## SERVICE INFO – INA 0064

# Nytt spennrullesett/pakke med motorfeste for Chevrolet/Opel/Vauxhall 1.7-l diesel motorer

Artikkel nr.: 530 0492 10 (KIT)  
 530 0492 09 (SET)

Figur 1: Erstattet spennrulle 531 0166 20 (1) og dens etterfølger 531 0819 10 (2)

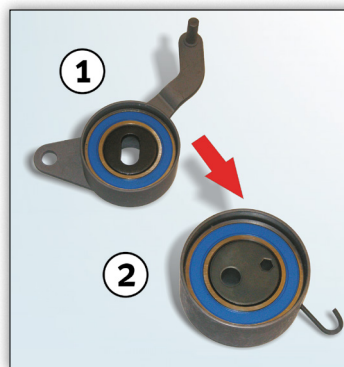
Kjøretøyproduzentene nevnt ovenfor har tenkt å utføre et produkterstatning når spennrullen skiftes ut. Den eksisterende spennrullen med delnummer 531 0166 20 vil bli erstattet av spennrullen med delnummer 531 0819 10 (se bilde 1).

Figur 2: Pakkeinnhold: 530 0492 10

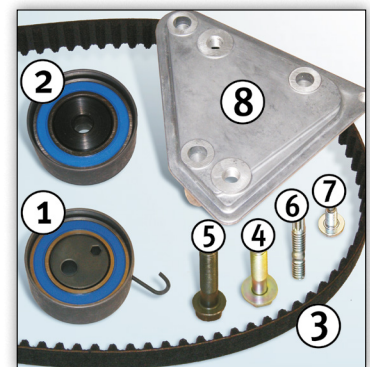
Som en del av denne omstillingen, må modeller opp til motornummer 328704 utstyres med et nytt motorfeste (se bilde 2, artikkel 8). Av denne grunn leverer Schaeffler Automotive Aftermarket spennrullesettet 530 0492 10 og spennrullesettet 530 0492 09 til omstillingsprosessen. Begge modellene har et nytt motorfeste.

Fra motornummer 328705 er motorfestet (OE-nr. 684051) allerede montert. Spennrullesett 530 0492 10 og spennrullesett 530 0492 09 tilbys uten motorfeste til kjøretøy som er fremstilt fra dette punktet.
